MINISTERIO DE AMBIENTE  
DIRECCION DE INFORMACION AMBIENTAL

GEOMATICA-EIA-CAT I-0463-2021

Proyecto: **“BOULEVARD SANTA TERESA”**

## INFORME TÉCNICO DE EVALUACIÓN DE ESTUDIO DE IMPACTO AMBIENTAL

CORREGIMIENTO DE CAIMITILLO, DISTRITO DE PANAMÁ,  
PROVINCIA DE PANAMÁ  
VERIFICACIÓN DE COORDENADAS

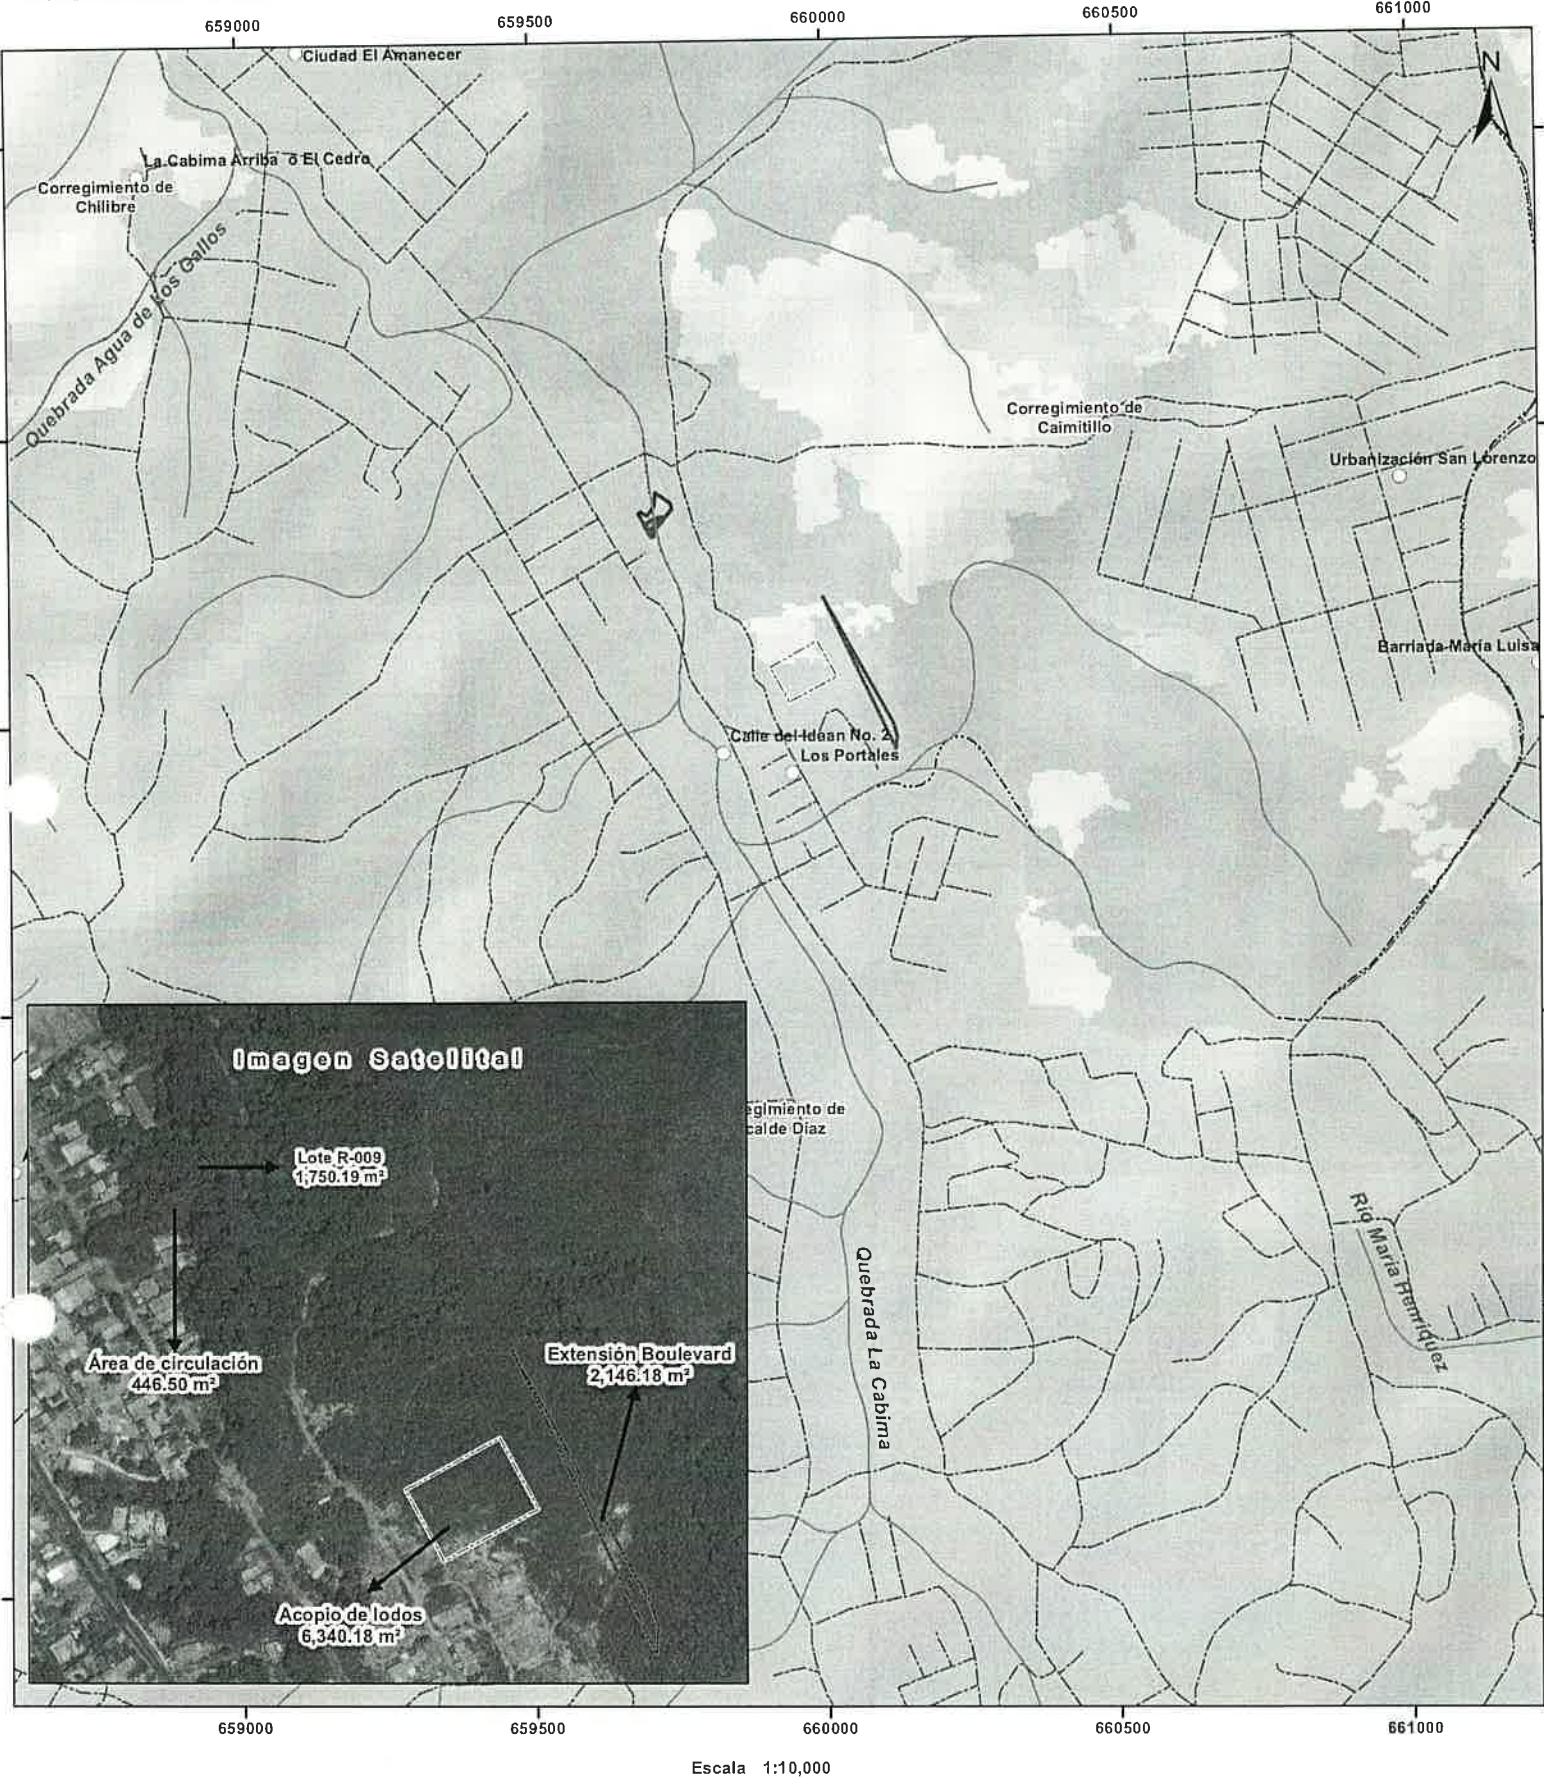
Con los datos proporcionados se generaron los siguientes polígonos: Lote R-009 con una superficie de 1,750.59 m<sup>2</sup>; Área de circulación, 446.50 m<sup>2</sup>; Acopio de lodos, 6,340.18 m<sup>2</sup> y Extensión de Boulevard, 2,146.18 m<sup>2</sup>. Los mismos se ubican fuera de los límites del Sistema Nacional de Áreas Protegidas.

De acuerdo a la Cobertura y Uso de la tierra 2012, los datos se ubican dentro de las categorías de “**Pasto**”, “**Bosque latifoliado mixto secundario**” y “**Área poblada**”; y según la Capacidad Agrológica se ubican en el tipo III (Arable, severas limitaciones en la selección de las plantas, requiere conservación especial o ambas cosas) y VI (No arable, con limitaciones severas, apta para pastos, bosques, tierras de reservas).

En base al drenaje de la zona, se identificó que los polígonos R-009 y Área de circulación son atravesados por la quebrada La Cabima.
